Konfektionierbare M12 Steckverbinder | Konturänderung der Druckschraube

PCN25_004

WASCS_K

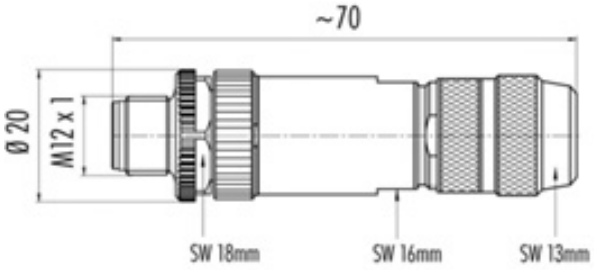
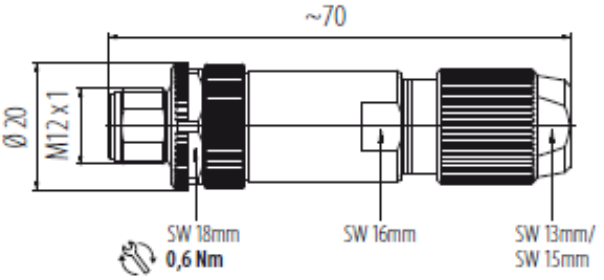
- Zur Umsetzung der Anforderungen an Bleifreiheit und zur Absicherung der langfristigen Verfügbarkeit wird das Design des Artikels angepasst.
- Der betroffene Bereich wird künftig – analog zu den übrigen Gehäuseteilen des Steckverbinders – aus Zinkdruckguss gefertigt.
- Für die material- und fertigungsgerechte Umsetzung ist eine Geometrieänderung der Druckschraube technisch zwingend erforderlich. Die Umstellung führt zu einem durchgängigen Materialkonzept und einem harmonisierten Erscheinungsbild.

- Die zugesicherten elektrischen sowie mechanischen Eigenschaften sind jedoch mindestens gleichwertig.
- Die Konturänderung hat zudem keinen Einfluss auf das Gesamtmaß des jeweiligen Steckverbinders.
